ПАСПОРТ ДОСТУПНОСТИ

объекта социальной инфраструктуры (ОСИ) № 37

объект: Федеральное государственное бюджетное образовательное
учреждение высшего образования «Тульский государственный университет»,
ФГБОУ ВО «ТулГУ» (учебный корпус № 6)

**АКТ ОБСЛЕДОВАНИЯ
объекта социальной инфраструктуры
К ПАСПОРТУ ДОСТУПНОСТИ ОСИ № 37**

Φοτο Νο 2.

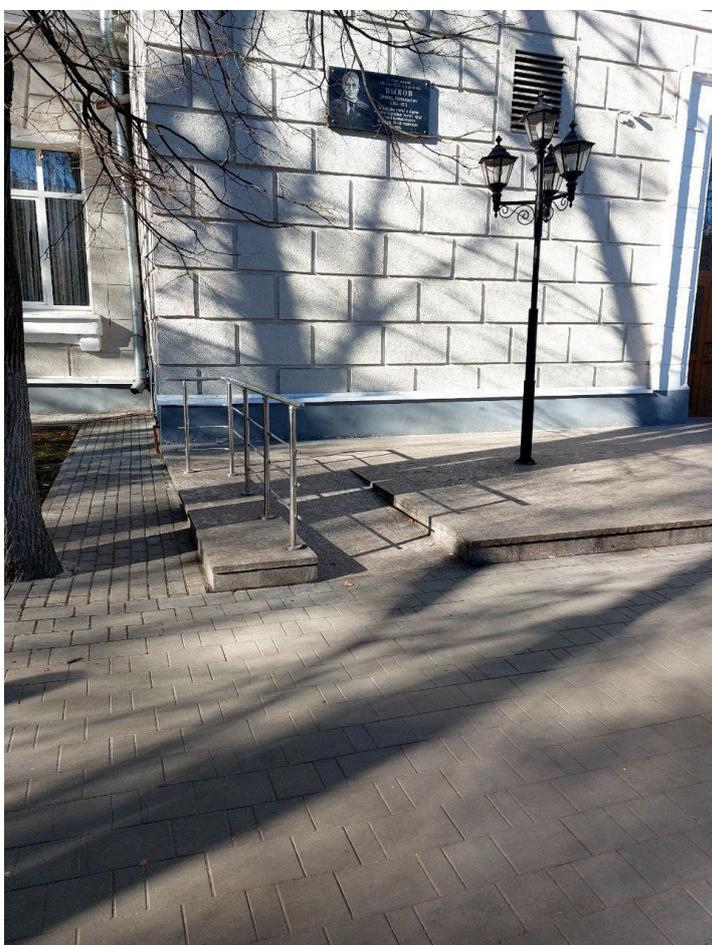
2.2	Пандус (наружный)	есть	-	2	Отсутствует кнопка вызова	К, О, С, Г	Перед лестничным маршем на высоте 0.85м -1,1м установить кнопку вызова персонала для оказания помощи инвалидам.	Текущий ремонт

Кнопку вызова установить на контрастном фоне с обозначением знаком 0.15*0.15м, на высоте 0.9-1.3м. Рекомендуется установить кнопку вызова справа по ходу движения на отдельно стоящей опоре (СП.59.13330.2020 п.6.1.1,п.8.1.7) ГОСТ 52131-2019	
				2	Отсутствуют поручни с одной стороны пандуса	К, О	Установить с двух сторон поручни на высоте 0,9 м, завершающие горизонтальные части поручня должны иметь травмобезопасные (СП 59.13330.2020 п. 5.1.13)	Текущий ремонт

Фото № 7.

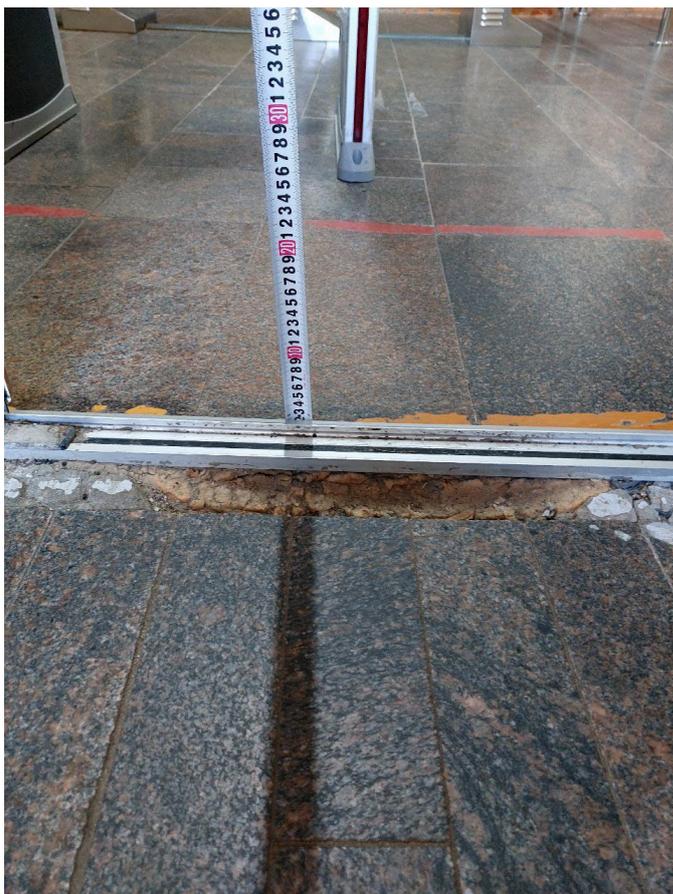
7	Высота дверных порогов более 0,014 м	К, О, С, У	состоянии Установить перекатные пандусы на ширину дверного проема в местах перепада высот (при капитальном ремонте высота порога дверного проема не должна превышать 0,014 м (СП 59.13330.2020 п. 6.2.4)	Текущий ремонт
	Общие требования к зоне	Привести в соответствие с СП 59.13330.2020

Фото № 40.

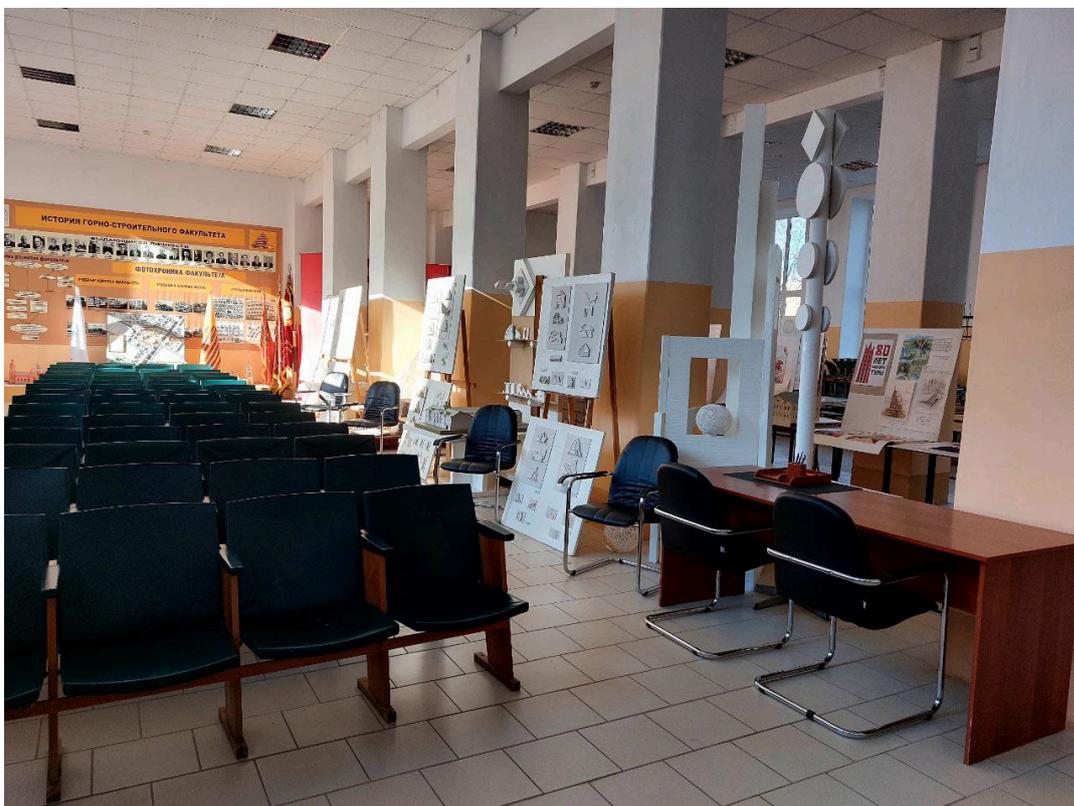
40	Не выделены места для инвалидов Не оборудован индукционной петлей	К, О, С, Г, У	Рекомендуется выделить места для инвалидов на коляске рядом со входом, для слабовидящих и слабослышащих выделить места в первом ряду. Оборудовать индукционной петлей	Текущий ремонт
